INFORME CONSOLIDADO N° 001-2026-CG/SOCC-IC

**“INFORME CONSOLIDADO SOBRE LOS RESULTADOS
DE LOS SERVICIOS DE CONTROL EFECTUADOS A LA
GESTIÓN DE LOS BIENES QUE CONSTITUYEN EL
PATRIMONIO CULTURAL DE LA NACIÓN - SEGUNDO
SEMESTRE DEL 2025”**

PERÍODO: 1 DE JULIO DE 2025 AL 31 DE DICIEMBRE DE 2025

Imagen N° 38: Capa de color blanquecino y de color rojizo sobre los elementos pétreos de los muros

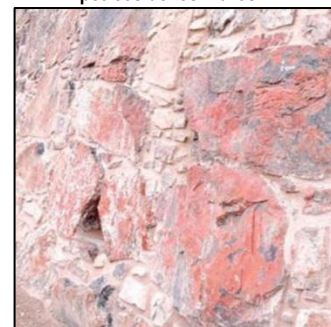
1. *"Deficiencias en las intervenciones de conservación ejecutadas en el marco del proyecto Marcahuamachuco ponen en riesgo la estabilidad, integridad y preservación del bien arqueológico, pudiendo generar el deterioro progresivo de ellos elementos y comprometer la efectividad de las acciones ejecutadas y el cumplimiento de los objetivos del proyecto de inversión".*

Imagen N° 60: Colapso parcial de muros del acueducto de Ocongalla

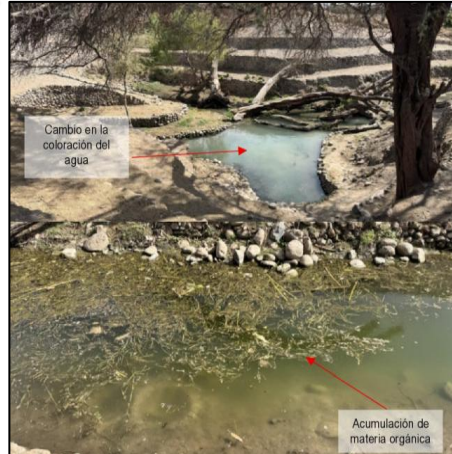
"La no ejecución de trabajos de limpieza, descolmatación ni conservación en los acueductos de Ocongalla y Aja, ponen en riesgo la adecuada protección y conservación del patrimonio cultural, parte fundamental del sistema hidráulico del valle de Nasca".

Imagen N° 69, 70 y 71: Zona del Intihuatana presenta problemas de conservación

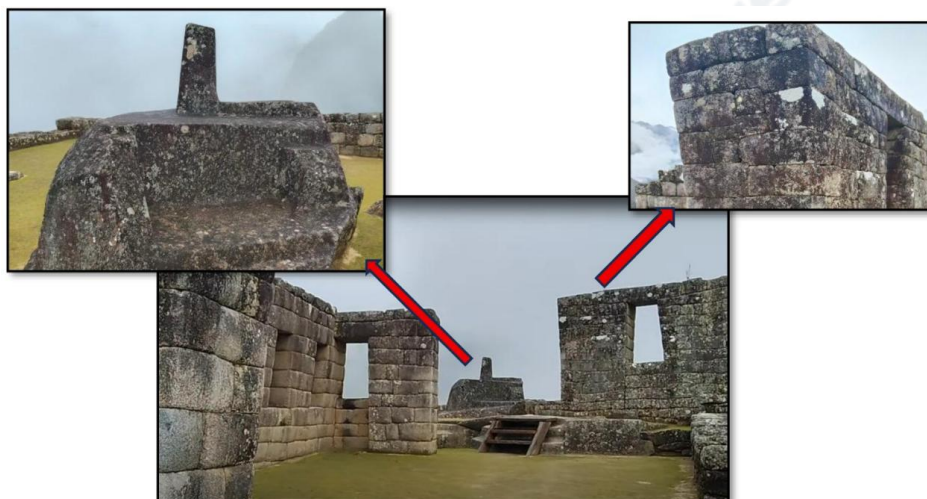
"Las estructuras arqueológicas de la Ciudad Inka de Machupicchu presentan deterioro debido a agentes naturales (líquenes, cianobacterias y desplazamiento geodinámicos) y agentes antrópicos (vigilancia y control insuficiente de la afluencia turística), lo que pone en riesgo la conservación, estabilidad e integridad de este patrimonio cultural de relevancia mundial".

Imagen N°119: Fisuras transversales en el puente peatonal

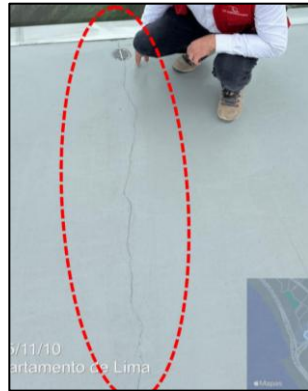
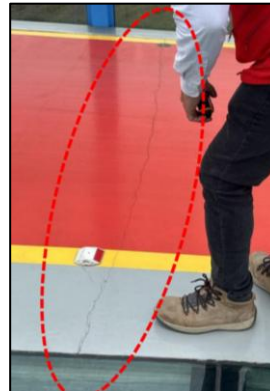
1. "Trabajos ejecutados por el contratista no se ajustan a lo establecido en las respectivas especificaciones técnicas y planos del expediente técnico del saldo de obra aprobado, lo que podría afectar la calidad y durabilidad de la infraestructura, así como podría causar perjuicio económico por pagos al contratista por trabajos no acorde a lo contratado y por falta de aplicación de penalidad al supervisor por omisión de obligaciones".

Imagen N° 128: Humedad y zonas blanquecinas en losa aligerada bloque B

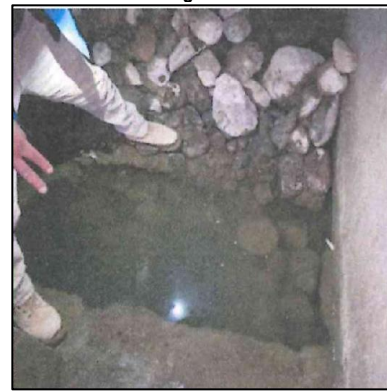
1. "Humedecimiento en sectores de la losa aligerada de las estructuras de la iglesia en los bloques A y B, generan el riesgo de ocasionar daños significativos posteriores, así como afectar la calidad y durabilidad de la obra".
2. "Afloramiento continuo de agua subterránea en el sótano bajo la estructura de la iglesia genera el deterioro progresivo del concreto, lo que podría afectar la capacidad portante y estabilidad del suelo de cimentación por saturación, así como provocar filtraciones y humedad permanente hacia ambientes superiores".
